Erläuterungen zur Stellungnahme der BI Lärmschutz Laaerberg; Schädigung des Tierbestands; Ausgleichsmaßnahmen

UVE zum Projekt Parallelpiste 11R/29L. - Schutzgut Tiere, Pflanzen und deren Lebensräume. Fachbeitrag 02.220 Avifauna, Heuschrecken und Ziesel

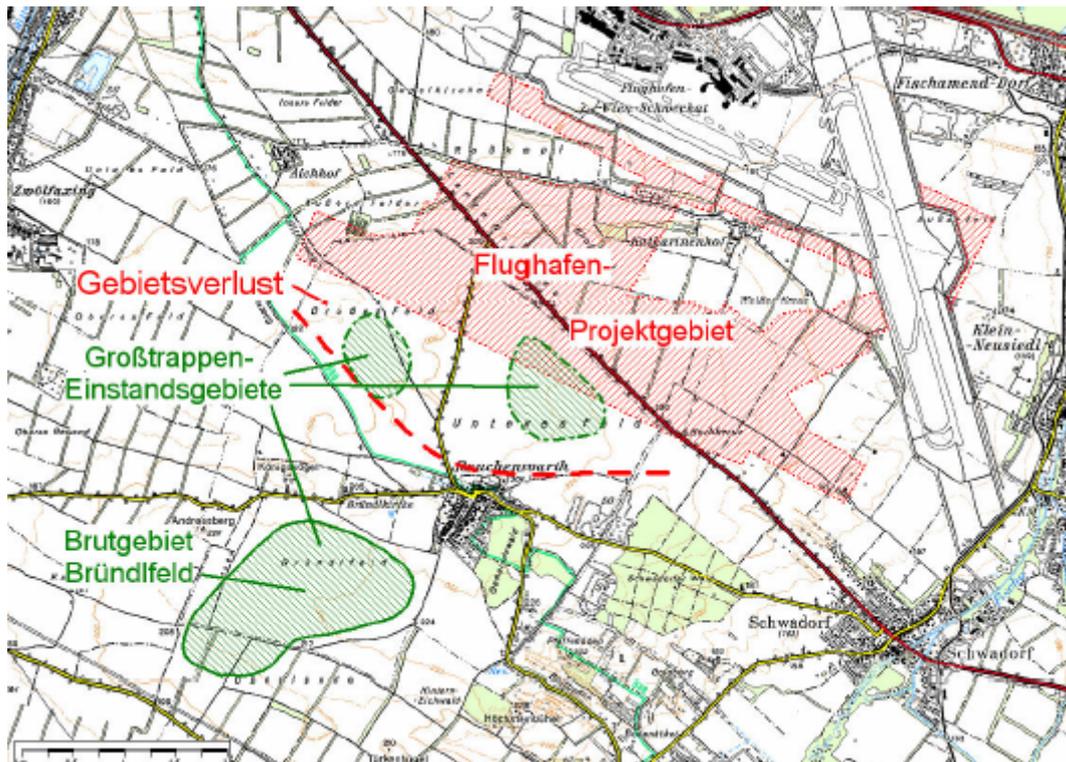
Durch das Projekt wird das Einstandsgebiet der Großtrappe etwa halbiert. Kollar präsentiert dazu die folgende Abbildung:

Zum Ausgleich des Gebietsverlustes werden Verbesserungen der Struktur des Bründfelds (als Brutareal) und Maßnahmen im Marchfeld (Mitfinanzierung der Verkabelung von Stromleitungen der EVN) vorgeschlagen. Das „Bründfeld“ soll in der Bewirtschaftung „trappengerecht“ gestaltet werden. Dies wird nunmehr als Projektbestandteil angeführt und unter 11.02 „Planung zum Schutz der Großtrappe“ als Vorhaben beschrieben. Zum Marchfeld schreibt das BMLFuW in seiner Stellungnahme zur UVE¹ „Die Maßnahmen zur Verbesserung der Lebensbedingungen der Großtrappe im Marchfeld werden schon seit Jahren durchgeführt und stehen zum Vorhaben in keinerlei Beziehung“.

Weder für die Maßnahmen im Bründlfeld, noch für jene im Marchfeld gibt es Rechtssicherheit. Im Bründlfeld soll ein Jahr vor Baubeginn der 3. Piste die Umsetzung der Bewirtschaftungsplanung erfolgen; dafür sollen etwa 50 ha dieses Gebiets beansprucht werden.²

Die Eingriffserheblichkeit ergibt sich nach dem angewendeten Beurteilungsschema mit „sehr hoch“. Die wegfallenden Flächen wurden von den Trappen für die Jungenaufzucht genutzt, sodass jedenfalls laut UVE **nicht mehr sicher prognostiziert werden kann, ob erfolgreiche Bruten in der Restfläche noch möglich sind** (allerdings auch nicht, dass jedenfalls der lokale Bestand erlöschen würde).

Dennoch beurteilt Kollar die Wirksamkeit der beiden Maßnahmen (Bründlfeld und Marchfeld) mit „hoch“, weil sie bei **sorgfältiger** Ausführung geeignet seien, die Eingriffsauswirkungen so abzumildern, dass ein Orientierungswert von etwa **75% des Ist-Zustandes** in der Lebensraumfunktion erzielbar wäre. Damit ergibt sich nach seiner Bewertungsmatrix eine „mittlere Auswirkungserheblichkeit“ des Eingriffs. Und da kein Natura 2000-Gebiet betroffen ist, bewertet Kollar diese Einstufung als „nicht erheblich“ und das Projekt in dieser Hinsicht als „umweltverträglich“. Dass eine **Important**
